Inspectie Leefomgeving en Transport
Ministerie van Infrastructuur en Waterstaat

Datum	17 september 2024
Betreft	Advies aanvraag omgevingsvergunning Intracare B.V. aan de Voltaweg 5 in Veghel

Op 15 augustus 2024 ontving ik van de Omgevingsdienst Midden- en West-Brabant de aanvraag voor een omgevingsvergunning van Intracare B.V. aan de Voltaweg 5, 5466 AZ Veghel met het verzoek om advies (zaaknummer 2024-00018106 en DSO-nummer 2024071500688).

Nagerekende risicocontouren (punt 19)

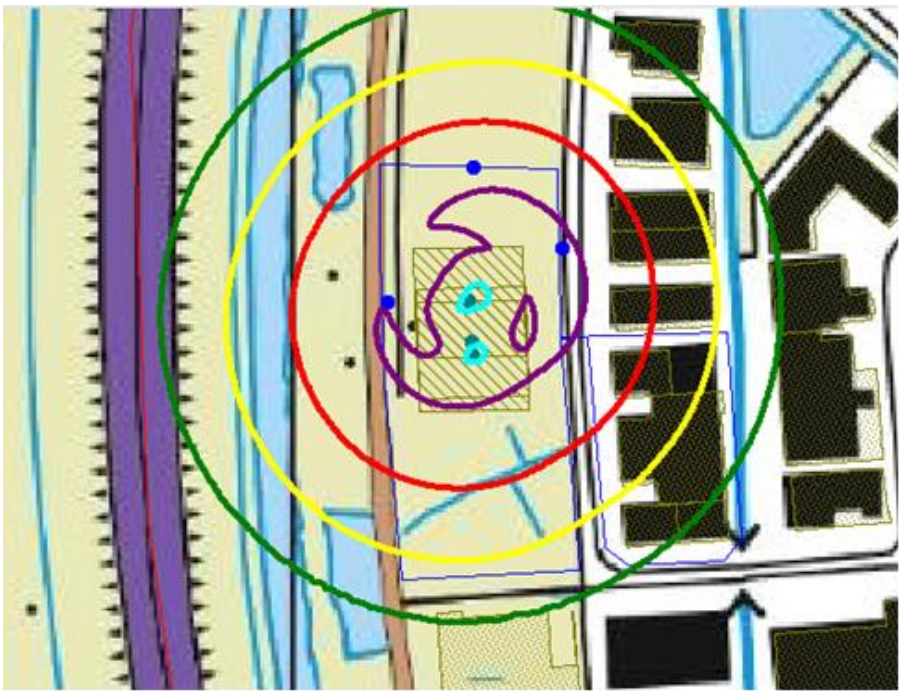
19. Op pagina 7 wordt bij opslag C aangegeven dat er beschermingsniveau 3 aanwezig is. In de psux-file van de QRA is echter niet het PGS 15-scenario geselecteerd maar User-defined scenario's. Gevolg hiervan is dat er 4 scenario's doorgerekend zijn. Dit is niet correct. Volgens tabel 5.12 van Rekenvoorschrift Omgevingsveiligheid Toelichting – versie maart 2022 is er bij een opslagruimte van 300 m^2 slechts één scenario dat doorgerekend moet worden. Bij het narekenen blijkt nu de 10^{-6}-contour buiten de inrichtingsgrens ligt. Zie de afbeelding in de bijlage.
20. Op pagina 7 wordt bij opslag C aangegeven dat er maximaal 120 ton ADR 6.1 VG II wordt opgeslagen. In de psux-file bij de QRA is er echter 25.000 kg ingevoerd en er zijn ook hier 4 scenario's meegenomen. Dit komt niet overeen met elkaar cq. met het Rekenvoorschrift.

Ligging opslagvoorzieningen in het gebouw aan de Voltaweg 5 (punt 22)

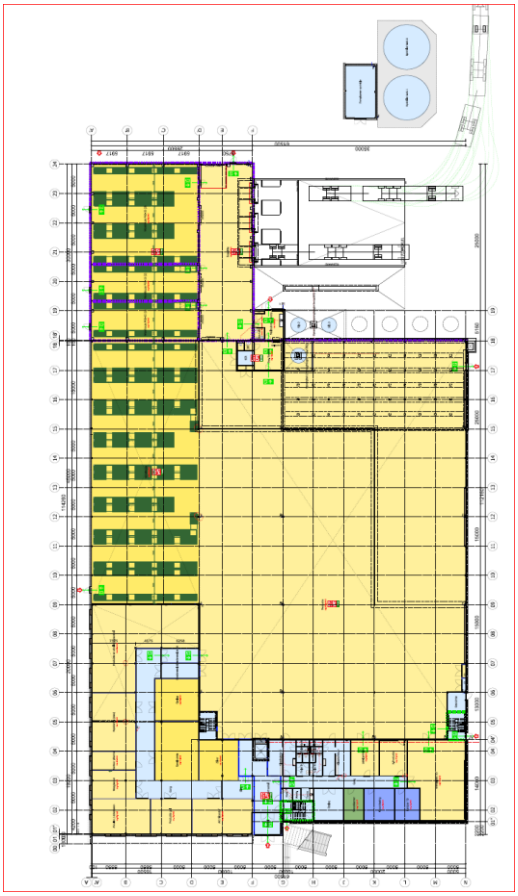
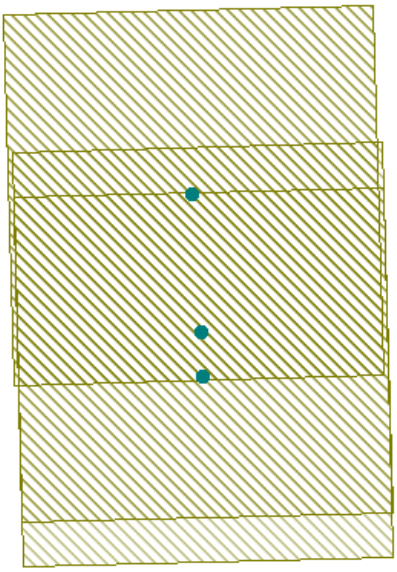
22. In bijlage 1 van de QRA is een plattegrond van de inrichting opgenomen waaruit blijkt dat de opslagvoorzieningen voor gevaarlijke stoffen aan de westelijke kant van het gebouw zijn opgeslagen. In de psux-file zijn deze opslagvoorzieningen op de middellijn van het gebouw gesitueerd. Zie de afbeeldingen in de bijlage.
